**Lofotodden
nasjonalparkstyre**

Møteinnkalling

Utvalg	Utvalgssak	Møtedato
Lofotodden nasjonalparkstyre	39/25	24.10.2025

Søknad om tillatelse til ombygging og tilbygg - Fritidsbolig - Mulstøa - Flakstad kommune - Lofotodden nasjonalpark

Bilde 39 Detalj som viser nedstøpte stolpesko og illustrerer høyden på nordsiden av påbegynt platting

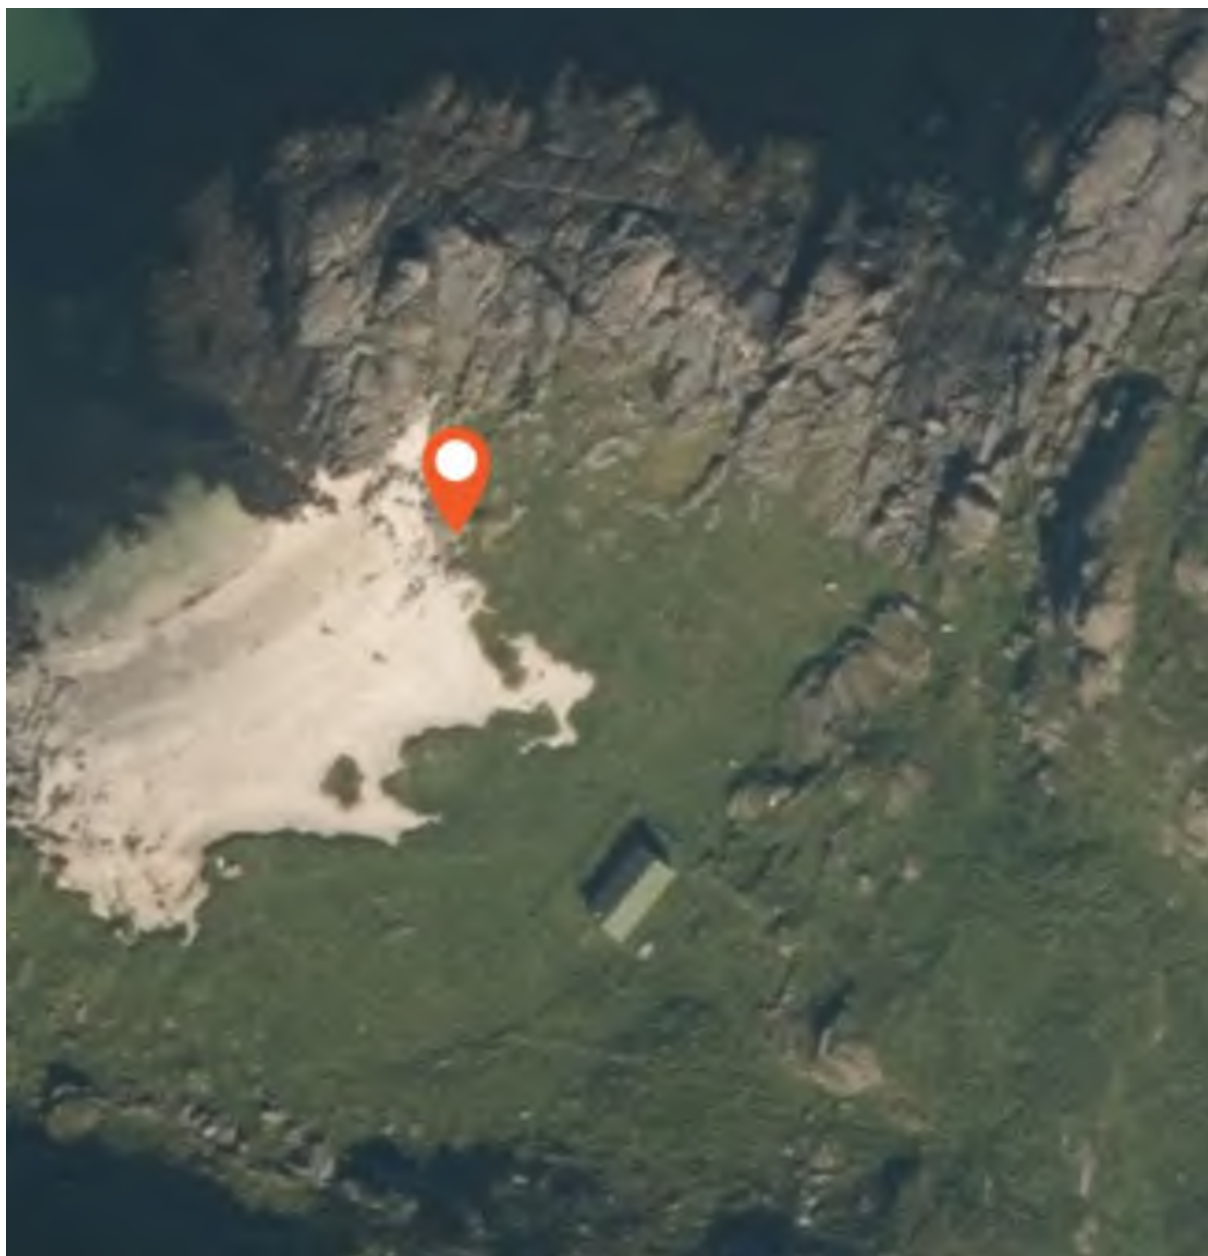
Det er i tillegg til renoveringen beskrevet over påbegynt en platting som går 240cm ut fra langveggen i NV og gavlveggen i SV. Det er støpt ned stolpesko og lagt ned åser ut fra veggen. Avstand fra bakkenivå er ulik grunnet skrått terreng, anslått ca 50cm fra bakkenivå til undersiden av åsen på nordsiden, i sørlige hjørne ligger åsen helt ned mot bakken. Arealet på plattingen er ca. 41,5kvm. Ved befaring var det ikke montert terrassedekke.

Til tillatelsen bør det stilles vilkår om avfallshåndtering, opprydning og transport av materiale. Avfall og bygningsmateriale må transporteres ut av nasjonalparken, og deponeres på godkjent avfallsmottak. Bålrester etter brenning av materiale må ryddes opp i, slik at avfall ikke kommer på avveie. Den påbegynte plattingen må rives, og området tilbakeføres naturen.

Tegningsnr.. A102			Revisjon nr..		
Type tegning Hovedplan					
Rev	Nr	Beskrivelse	Dato	Sign	Kontr
Lokalisering:

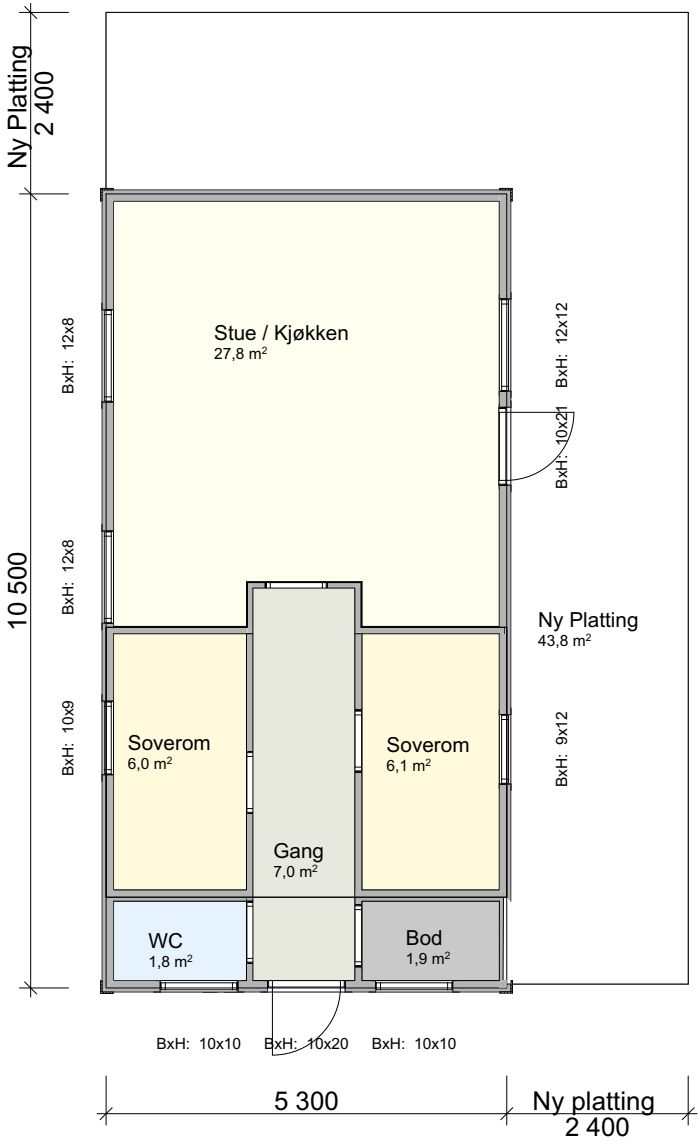
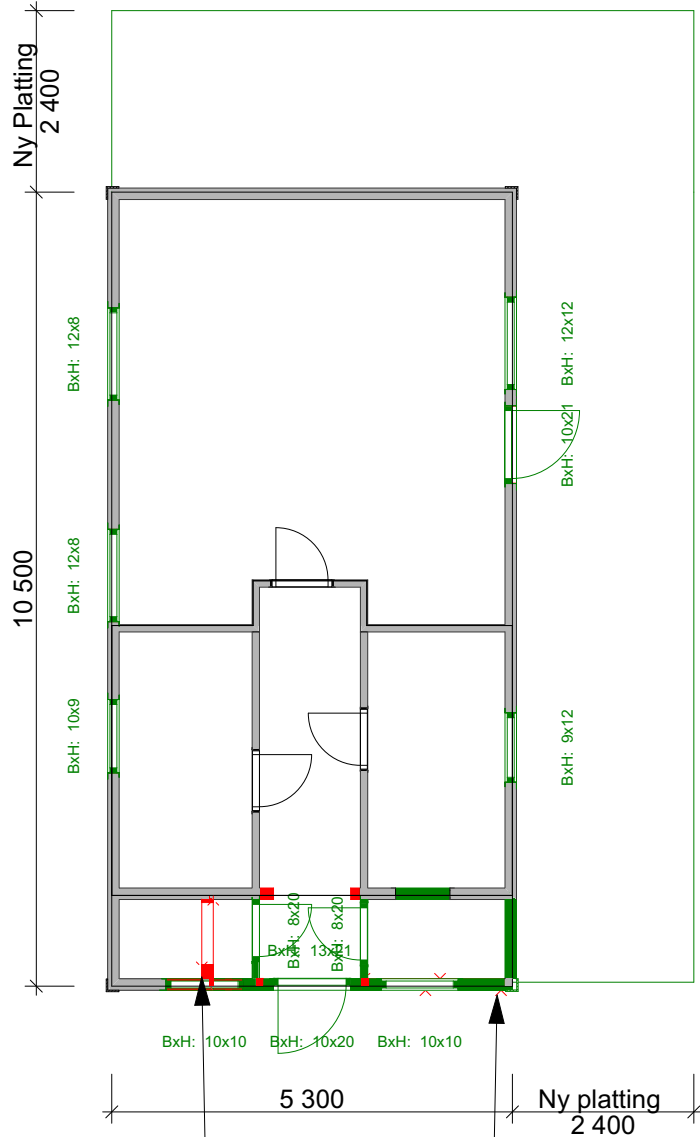
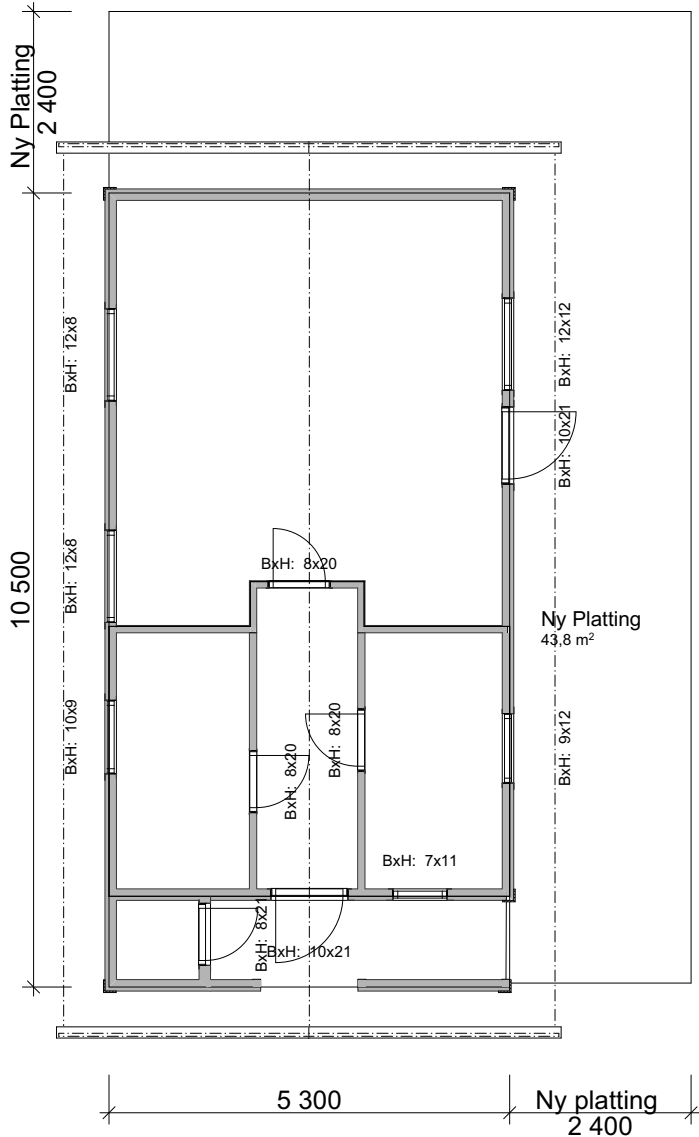
Nasjonalparkstyret gir ikke tillatelse til bygging av platting tilknyttet fritidsboligen på tomt 1859-27/1/1 i Flakstad kommune. Tiltaket er omfattende, og vil påvirke landskapsverdiene negativt. Nasjonalparkstyret finner ikke at det foreligger konkrete behov som åpner for å gi tillatelse til plattingen.

Tiltahaver ønsker videre å bygge inn det som i dag er en del av inngangspartiet med takoverbygg, slik at arealet inngår i fritidsboligens oppvarmede bruksareal. Fritidsboligens grunnflate vil være den samme, men det oppvarmede bruksarealet vil bli økt med 4,6 m².

Tiltakshaver søker om tillatelser til en påbegynt platting langs fasade vest (10 500 mm x 2 400 mm) og fasade sør (5 300 mm x 2 400 mm). Det er støpt fundament og lagt åser som utstikk fra veggen, men ikke lagt terrassedekke. Plattingens areal er beregnet til 43,8 m². Grunnflaten på fritidsboligen er i dag på 50,8 m².

Byggetiltaket er etter forvalters vurdering omfattende, og vil påvirke landskapet. Presedensvirkningen av en eventuell tillatelse er tillagt vekt i vurdering. Det foreligger ikke et konkret behov i byggetiltaket, og forvalter innstiller på at styret ikke gir tillatelse til byggetiltaket.

Lofotodden nasjonalparkstyre gir tiltakshaver, Pål Andre Joys Wigart, tillatelse til ombygging på fritidsbolig på tomt 1859-27/1/1 i Flakstad kommune. Tillatelsen er gyldig i tre år fra vedtaksdato.

Tillatelse til ombygging omfatter følgende tiltak:

- Inngangspartiet skal kles igjen, og innlemmes i det som er oppvarmet bruksareal.
- Taket skal skiftes ut, og det skal legges takplater i aluminium i sort farge. Taket skal heves med rundt 40 cm.
- Pipen skal fjernes.
- Montering av nye vinduer og dører med dimensjoner og plassering iht. opplisting under:
 - *Fasade nord 1. etg. (inngangsparti): 2 vinduer, begge med dimensjon 100 x 100 cm og ny inngangsdør 100 x 200 cm.*
 - *Fasade nord 2. etg.: vindu 80 x 110 cm*
 - *Fasade vest: verandadør 100 x 210 cm, vindu stue/ kjøkken 120 x 120 cm og vindu soverom 90 x 120 cm*
 - *Fasade øst: 2 vinduer stue/ kjøkken, begge 120 x 80 cm, og vindu soverom 95 x 85 cm.*
 - *Fasade sør 2 etg: vindu 110 x 50 cm.*
